マイコンボード搭載 LIN トランシーバ IC 変更に関するお知らせ

2021/11/26 株式会社 北斗電子

LIN トランシーバ IC

図 1 LIN トランシーバ IC の状態遷移図

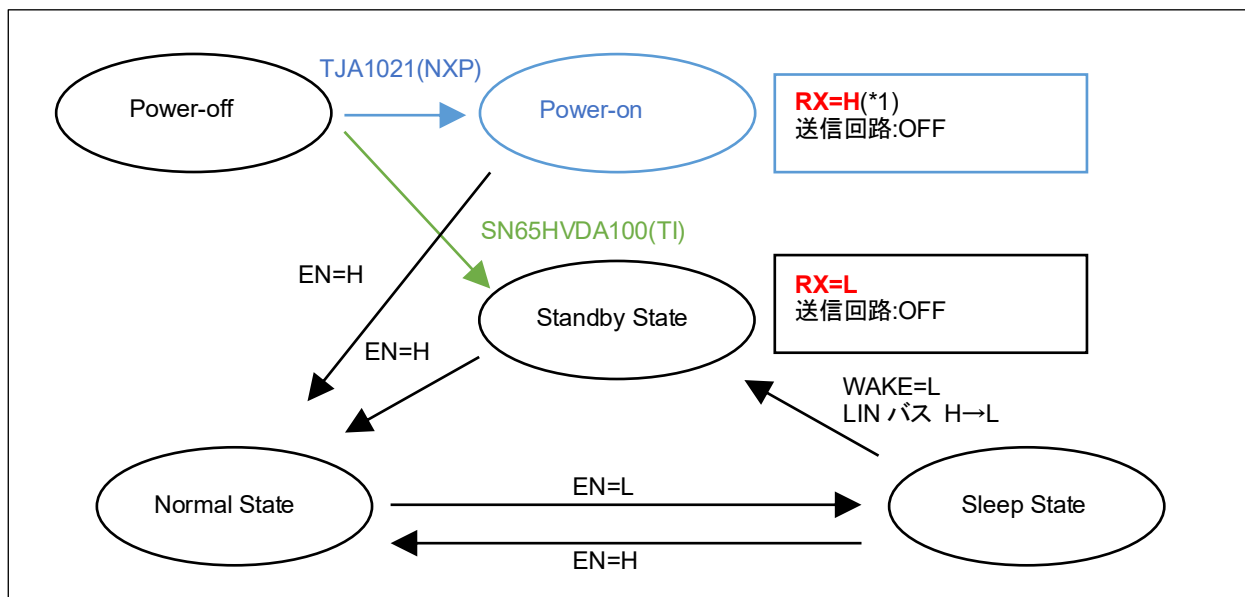
(*1)LIN トランシーバ IC としては、ハイインピーダンス出力となりますが、ボードに搭載されているプルアップ抵抗で H になります

電源投入後、SN65HVDA100 (従来品) では、「Standby」状態となり RX が L 出力となります。TJA1021 (新規採用品) では、「Power-on」状態となり、RX はハイインピーダンス (ノードのレベルは H) となります。

もし、プログラムで電源投入後 RX (マイコン側、LRXD0, LRXD2) のレベルが L である事をチェックしていれば、TJA1021 (新規採用品) 搭載ボードでは動作が異なる事が考えられます。

なお、EN=H として「Normal」状態に遷移させた後は、SN65HVDA100 (従来品)、TJA1021 (新規採用品) 共同じ状態遷移となります。
